Сто пятьдесят первая сессия

**Соглашение 1958 года – Рассмотрение проектов поправок
к действующим правилам**

Предложение по дополнению 6 к поправкам серии 04 к Правилам № 48 (Установка устройств освещения и световой сигнализации)

Передано Рабочей группой по вопросам освещения и световой сигнализации (GRE)*

"Рисунок 1а: Сзади

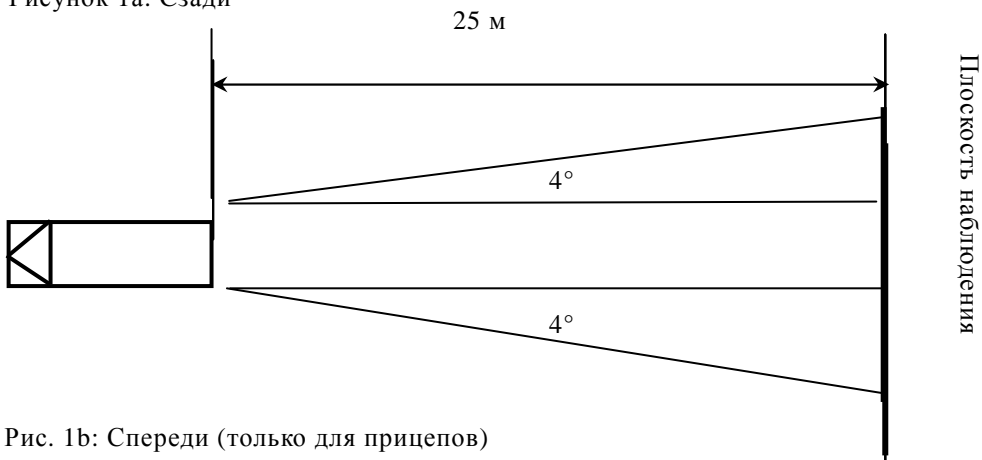
"6.21.5.1 в случае задней и передней маркировки с улучшенными светоотражающими характеристиками (см. приложение 11, рис. 1a и 1b) плоскость наблюдения расположена перпендикулярно продольной оси транспортного средства на расстоянии 25 м от крайней точки транспортного средства и ограничена".

Приложение II изменить следующим образом:
